桃園市政府 函

主旨：檢送本府110年8月30日召開「110年度第5次法規執行疑義（建築技術諮詢小組）暨審查基準檢討會議」之會議記錄一案，請查照。

桃園市政府建築管理處會議紀錄

會議名稱：110 年第 5 次建築法規執行疑義(建築技術諮詢小組)

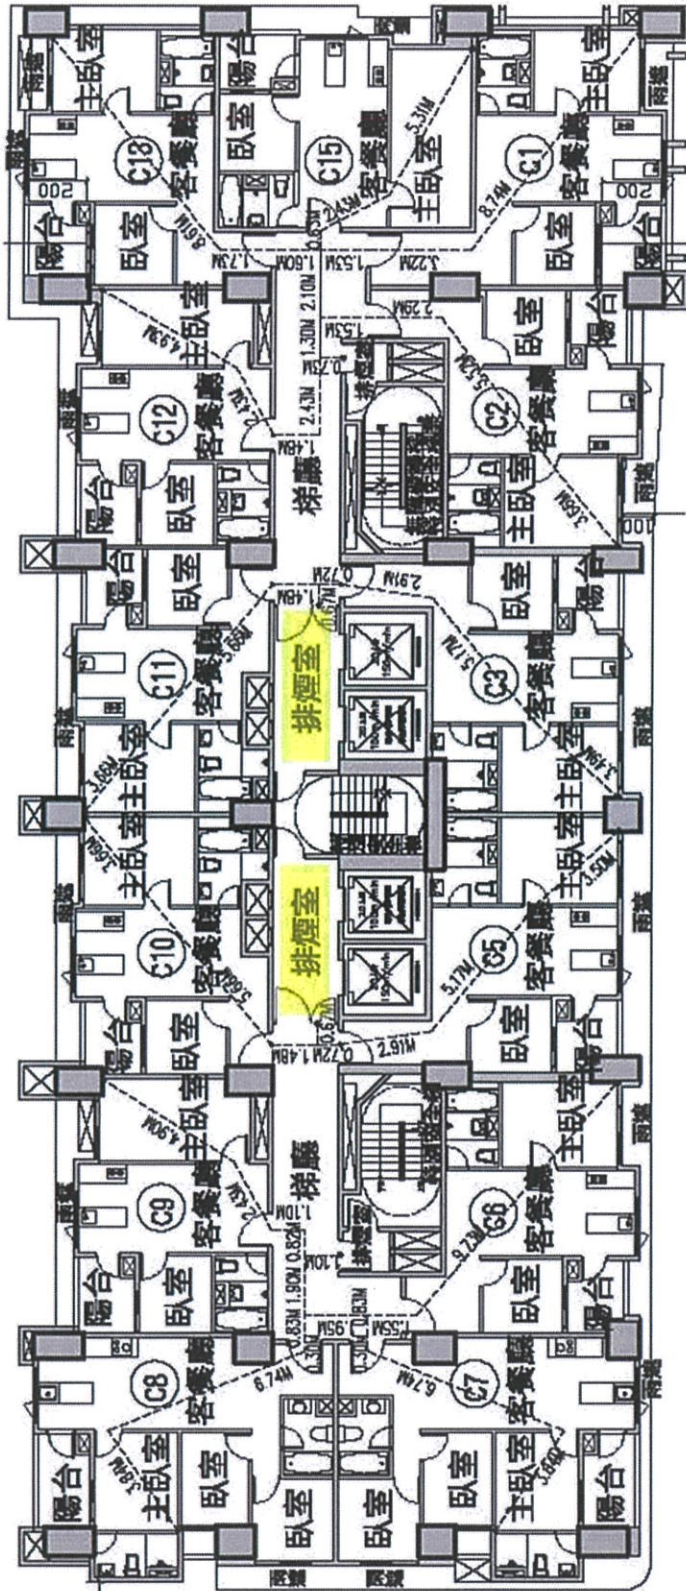
二座緊急升降機間分別設置排煙室，二排煙室得否相通，使得每間排煙室均有二處出入口？樓梯平台兼作無障礙通路使用時，無障礙通路淨寬度之檢討方式？提請討論。

1. 依建築技術規則建築設計施工編第107條，緊急用升降機間之排煙室應為獨立防火區劃，僅得設置一處出入口，但可開向特別安全梯(圖107)。
2. 建築物無障礙設施設計規範204.2.2規定「室內通路走廊寬度：室內通路走廊寬度不得小於120公分，走廊中如有開門，則扣除門扇開啟之空間後，其寬度不得小於120公分……。」

1. 依技規設計施工編第97條之1原意，本案供緊急用升降機間使用之排煙室應視為他座特別安全梯之排煙室。
2. 本案建築物無障礙設施室內通路走廊寬度檢討不符說明2之規定。

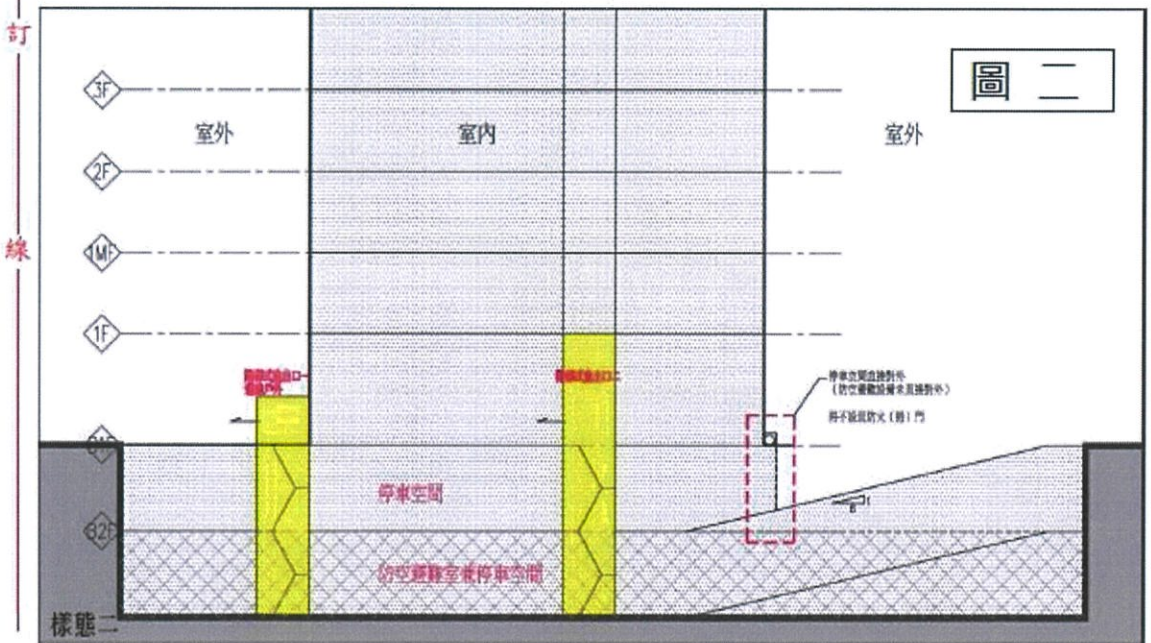
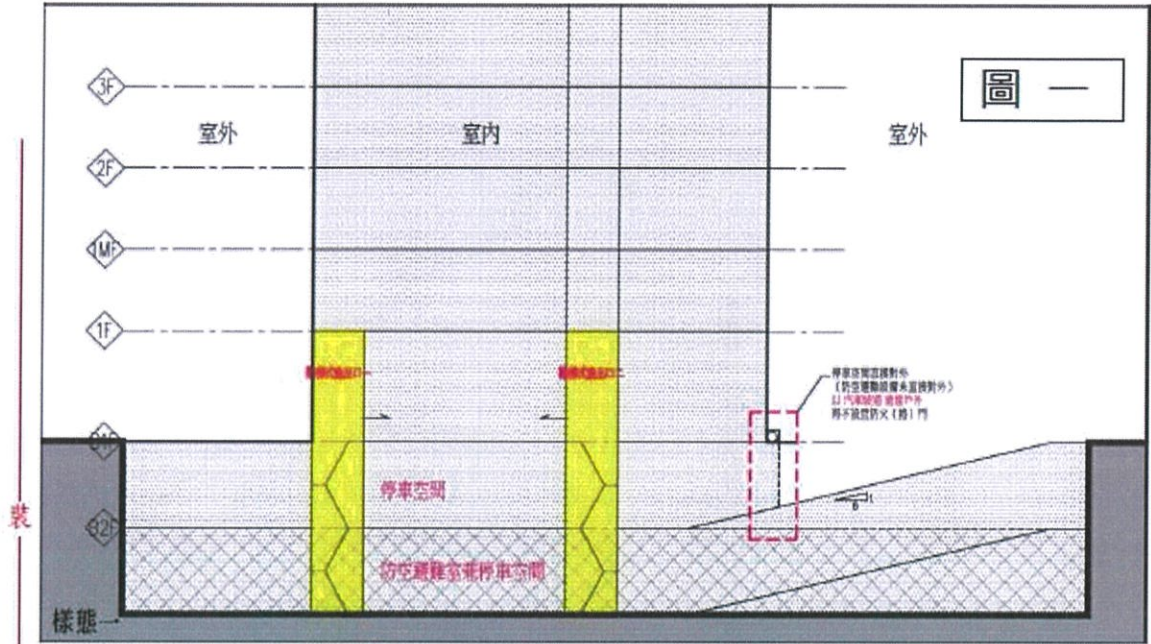
有關地下二層(或以下樓層)為防空避難室兼停車空間，地下一層為停車空間，若地下一層停車空間其汽車坡道至地面層出入口(防空避難室開口部份連接地下一層)，是否應設置防火(捲)門?提請討論。

1. 樣態一：地下二層(或以下樓層)為防空避難室兼停車空間，設置二處階梯式進出口，地下一層停車空間其汽車坡道至地面層出入口(且為防空避難室通達戶外之進出口)，防空避難室開口部份連接地下一層並無直接面向戶外，得不設置防火(捲)門。(如圖一)
2. 樣態二：地下二層(或以下樓層)為防空避難室兼停車空間，設置二處階梯式進出口(其中一處為防空避難室通達戶外之進出口)，地下一層停車空間其汽車坡道至地面層出入口，防空避難室開口部份連接地下一層並無直接面向戶外，得不設置防火(捲)門。(如圖二)

防空避難室設置於地下二層(含地下二層)以下樓層，縱使以汽車坡道作為進出口通達戶外，因該防空避難室開口部份，非直接面向戶外，故無建築設計施工編第144條第1項第3款之適用，得免設置防火(捲)門。

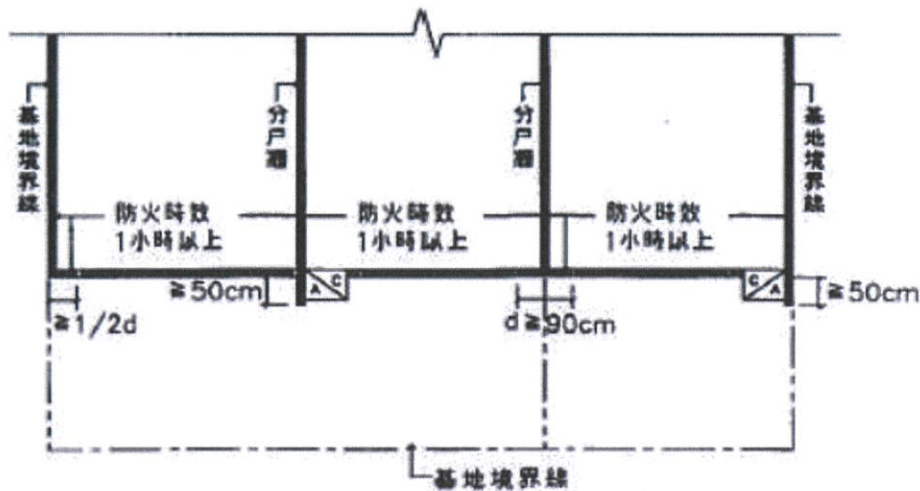
有關地下一、三層皆為停車空間，其中地下二層為防空避難設備兼停車空間時，地下二層與地下一、三層之間是否須檢討設置防火區劃？(提案人：林芳正建築師)

1. 地下二層防空避難設備兼停車空間與地下一、三層停車空間之間無須檢討設置防火區劃。

2. 地下一層停車空間車道於地上一層面向戶外之開口僅需依第 110 條檢討開口門窗之防火時效。

1. 按建築技術規則建築設計施工編第 79 條-1 規定，地下二層防空避難設備兼停車空間應無須與地下一、三層停車空間檢討設置防火區劃。
2. 地下一層停車空間其汽車坡道至地面層出入口，如無建築技術規則建築設計施工編第 144 條第 1 項第 2 款第 2 目以汽車坡道為進出口之情形者，其出入口僅需依同編第 110 條檢討開口門窗之防火時效。

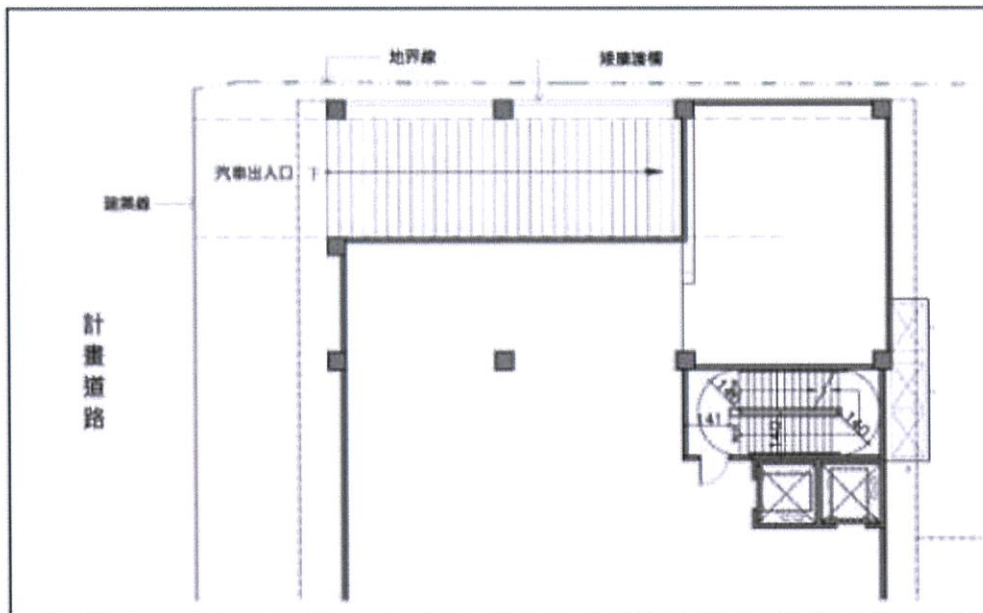
距離地界不足 150cm 的地下室汽車坡道，其一樓鄰地界側開口是否檢討建築技術規則 110 條？提請討論。

地下室汽車坡道，其一樓鄰地界側外牆是否可不做外牆，僅作護欄？

本案圖例樣態之車道一樓鄰地界側得免施作外牆。

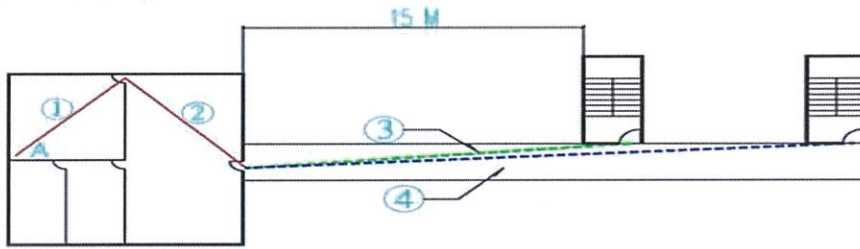
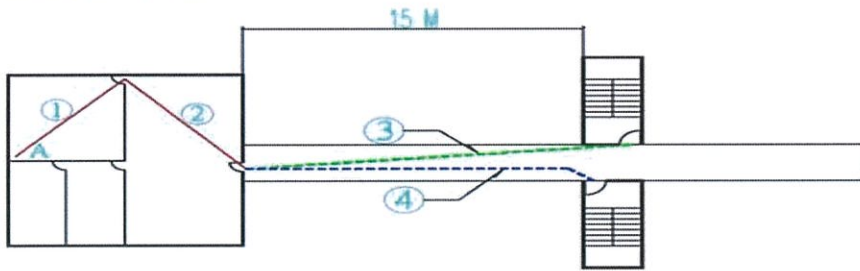
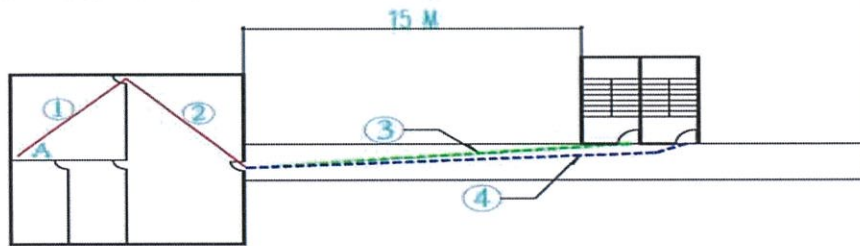
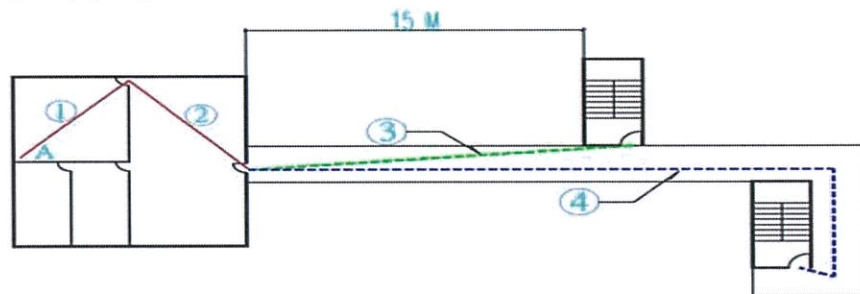
重複步行距離檢討，應否核計重複步行路徑之走廊長度，提請討論。

1. 建築技術規則建築設計施工編第95條，八層以上之樓層及下列建築物，應自各該層設置二座以上之直通樓梯達避難層或地面。前項建築物之樓面居室任一點至二座以上樓梯之步行路徑重複部分之長度不得大於本編第九十三條規定之最大容許步行距離二分之一。
2. 內政部營建署函 100.04.27.營署建管字第1002906950號，按「高層建築物應設置二座以上之特別安全梯並應符合二方向避難原則。二座特別安全梯應在不同平面位置，其排煙室並不得共用。」為建築技術規則建築設計施工編第241條第1項所明定，上開「二方向避難原則」即以同編第95條第2項「樓面居室任一點至二座以上樓梯之步行路徑重複部分之長度不得大於本編第93條規定之最大容許步行距離二分之一」控制，是有關非居室部分，得免檢討步行距離、重複步行距離及二方向避難原則。

有關重複步行距離檢討，宜考量附件相關圖例之合理性。

附件 10-1

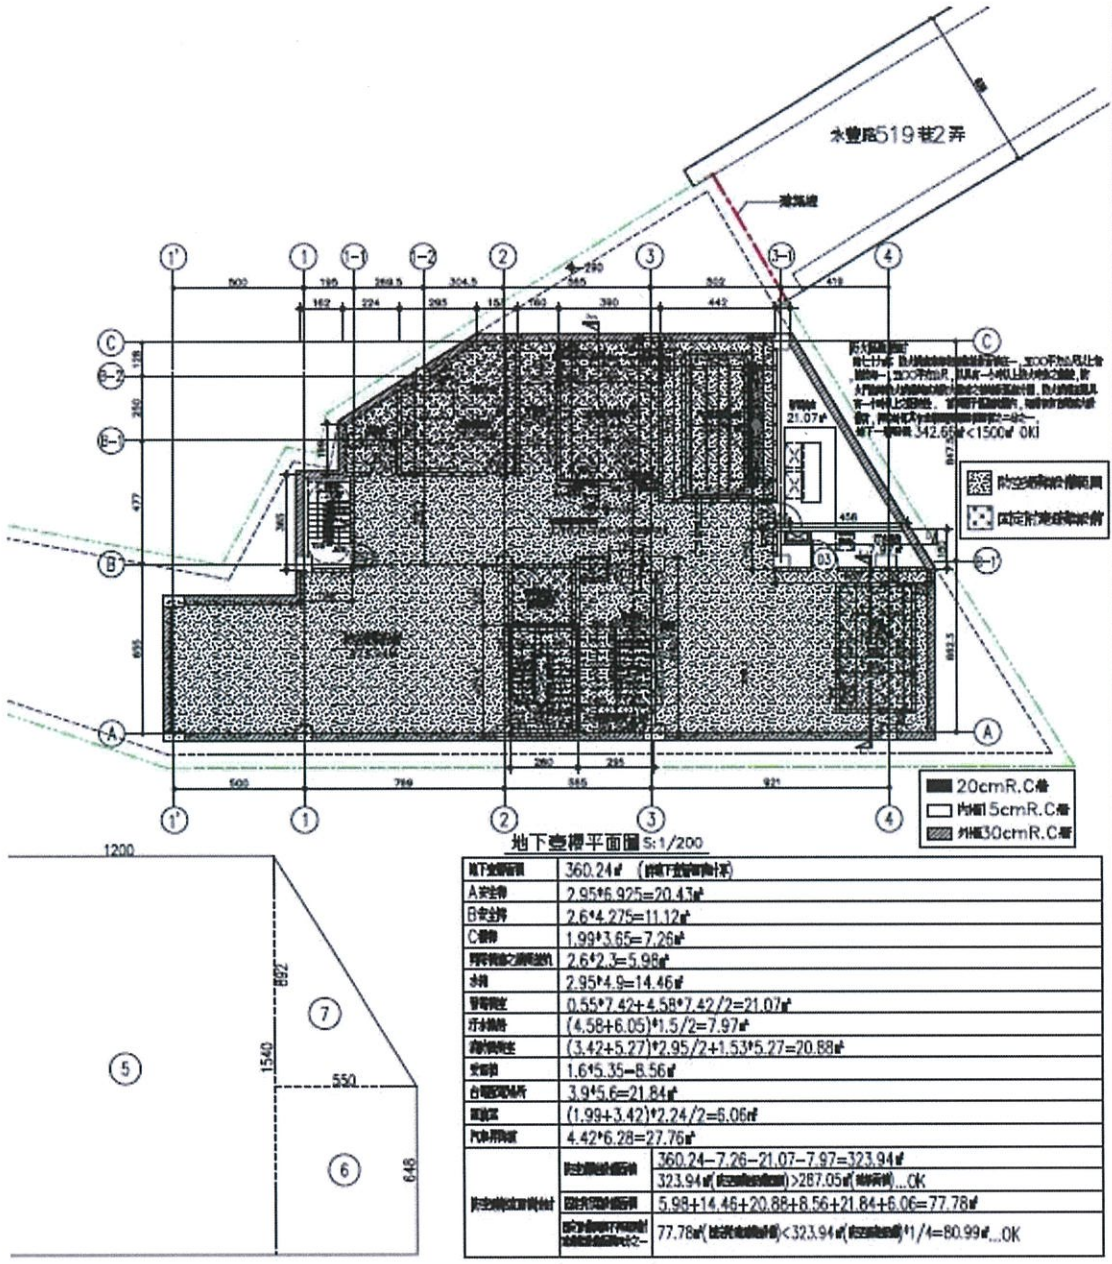
地下室開挖面積大於應附建防空避難設備面積，是否可以定義防空避難設備空間(含部分建築設備)+機電設備空間。防空避難設備空間面積大於建築面積，而空避難設備空間內建築設備依建築技術規則建築設計施工篇第142條第二款相關規定檢討。

本案圖說A102(如附件)，於圖例標示防空避難設備及固定設備範圍。在檢討計算式上，防空避難設備面積 $323.94M^2 \geq 287.05M^2$ (建築面積)，固定設備面積 $77.78M^2 < 323.94/4=80.99M^2$ ，符合建築技術規則第142條相關規定。

本案附建防空避難設備面積，扣除固定設備之後，應達建築面積之 $3/4$ 。

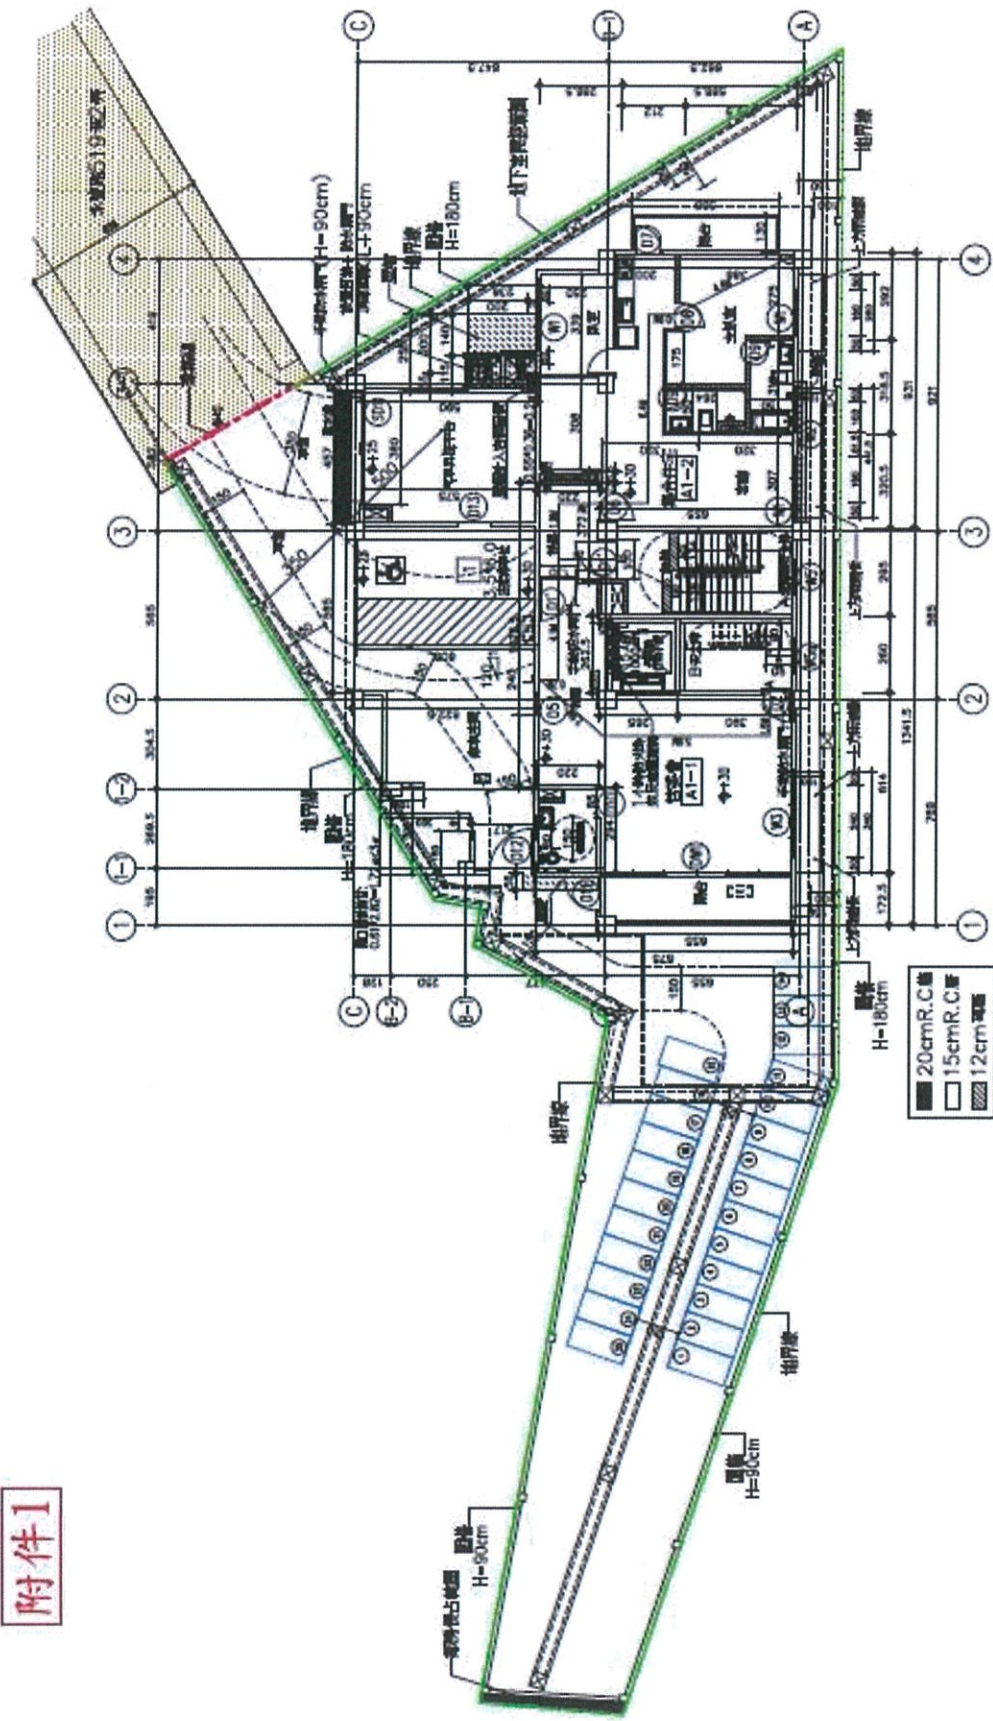
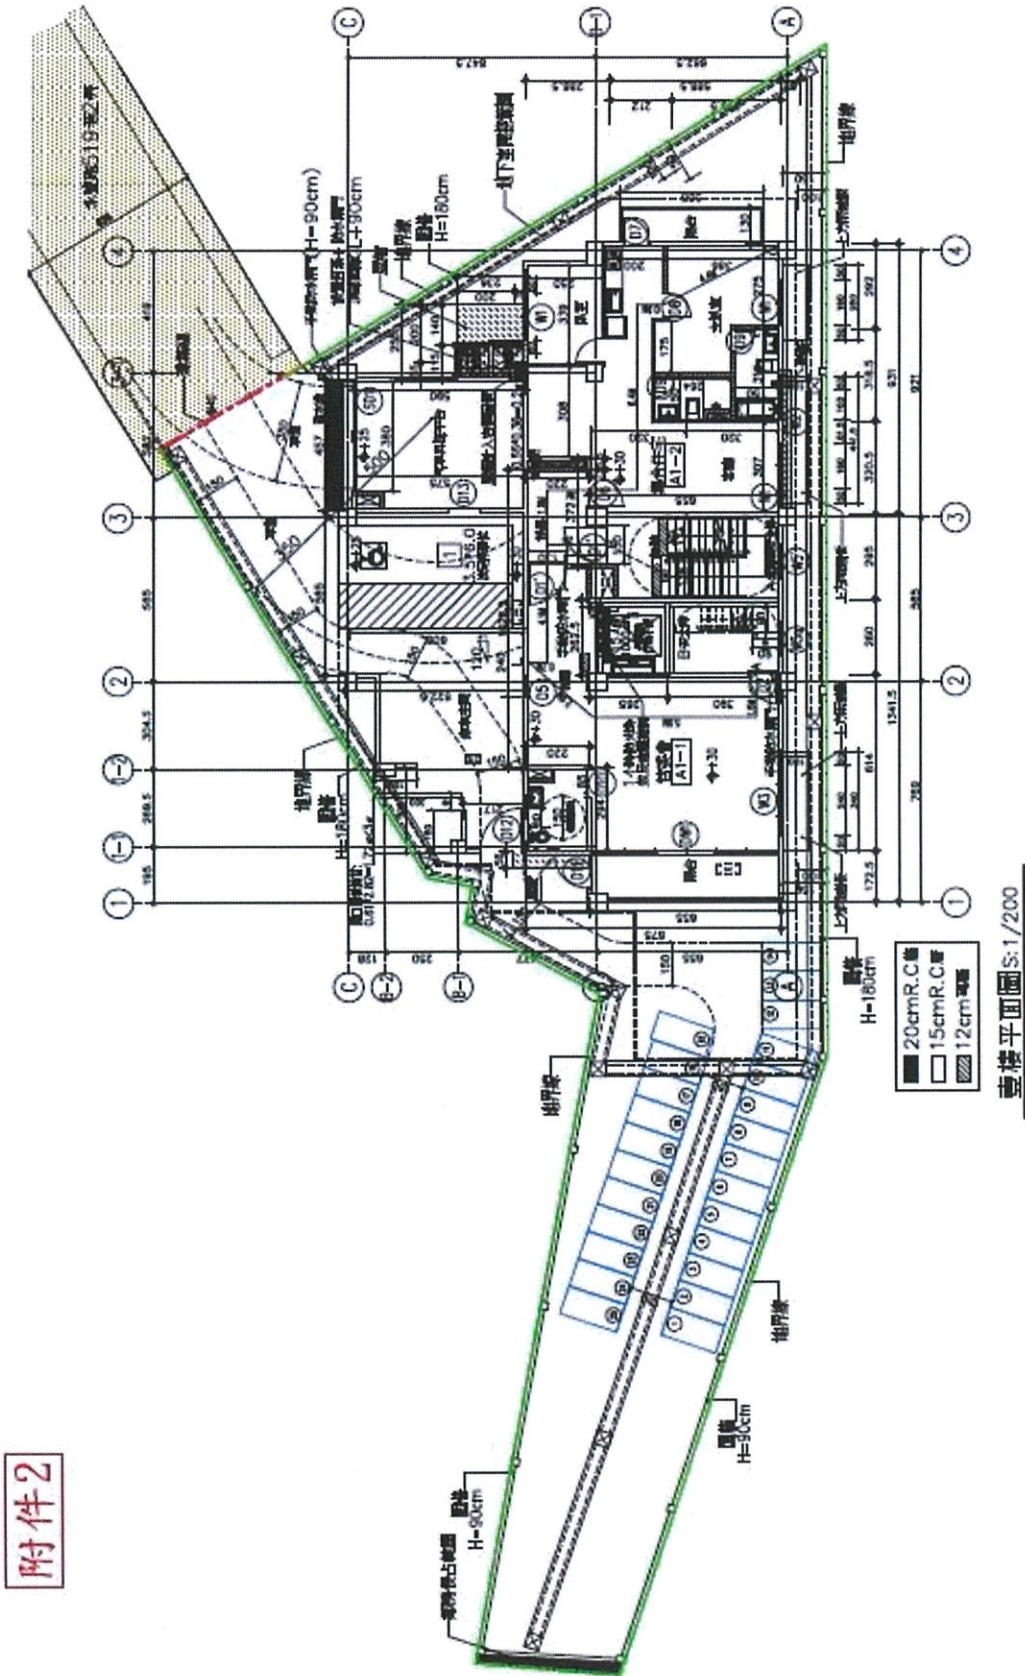
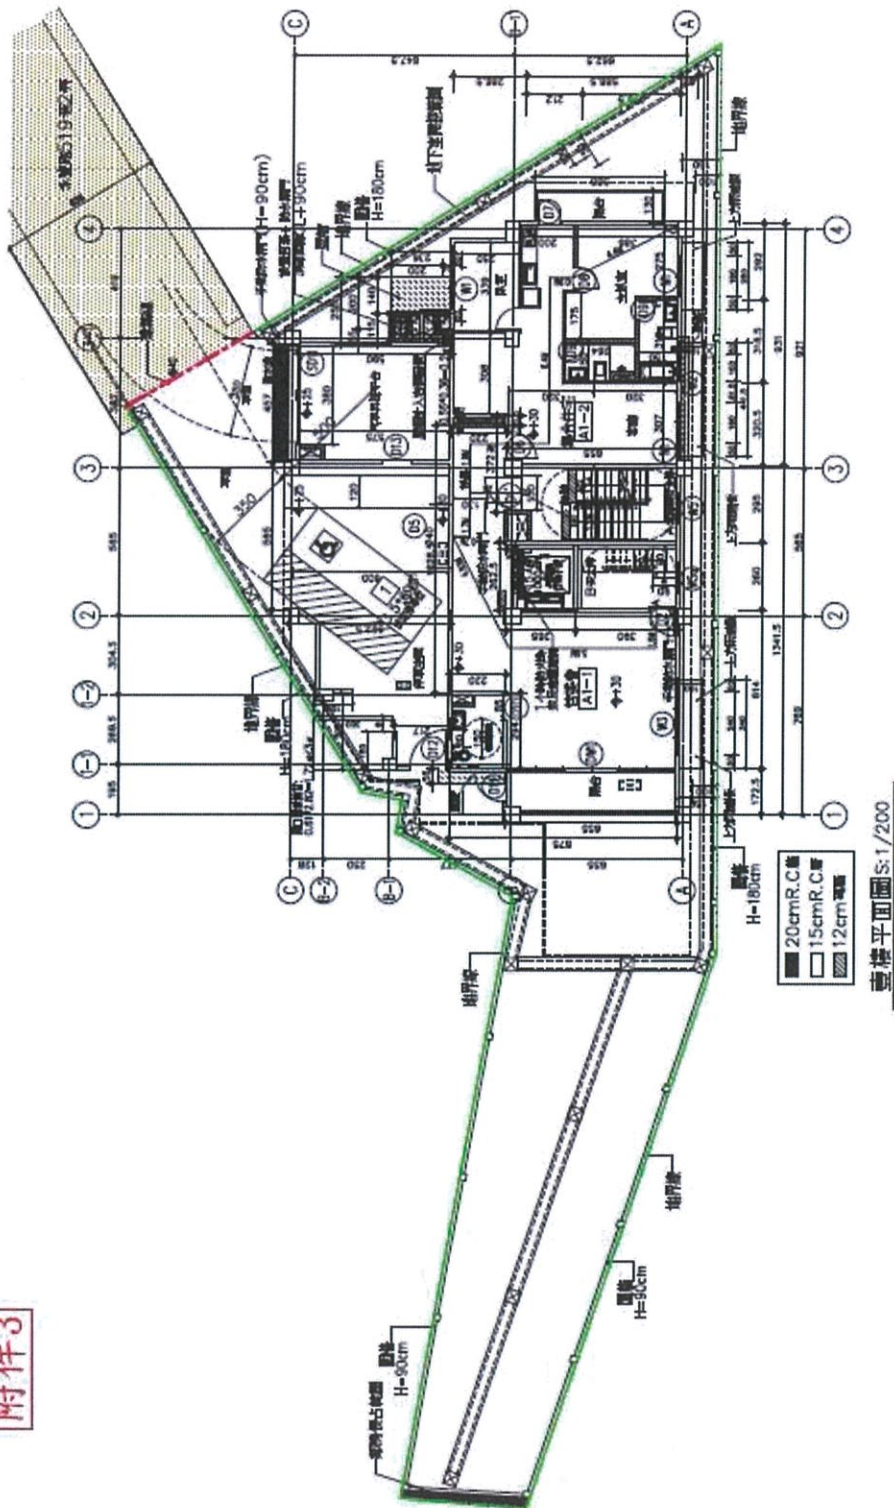
法定停車位一輛設置於3.5公尺車道盡頭，檢討車道內側半徑曲線5公尺及外側半徑曲線8.5公尺，是否免檢討停車位前深6公尺及寬5公尺以上之空間，提請討論。

法定車位(無障礙車位)倒車距離檢討。本案建築物因基地面積狹小，無法設置地下室平面停車位，故設置全機械式自動停車。因法規機械停車位無法設置無障礙車位，故於1樓設置1輛平面室內無障礙停車位，比照透天住宅停車設置原則，於車道端部設置1輛無障礙停車位。停車方式如附件1~3。

法定停車位一輛設置於3.5公尺車道盡頭，檢討車道內側半徑曲線5公尺及外側半徑曲線8.5公尺，免檢討停車位前深6公尺及寬5公尺以上之空間。

建築技術規則設計施工編第60條圖60已敘明：停車位角度超過六十度者，其停車位前方應留設深六公尺，寬五公尺以上之空間，本案請依上開規定檢討。
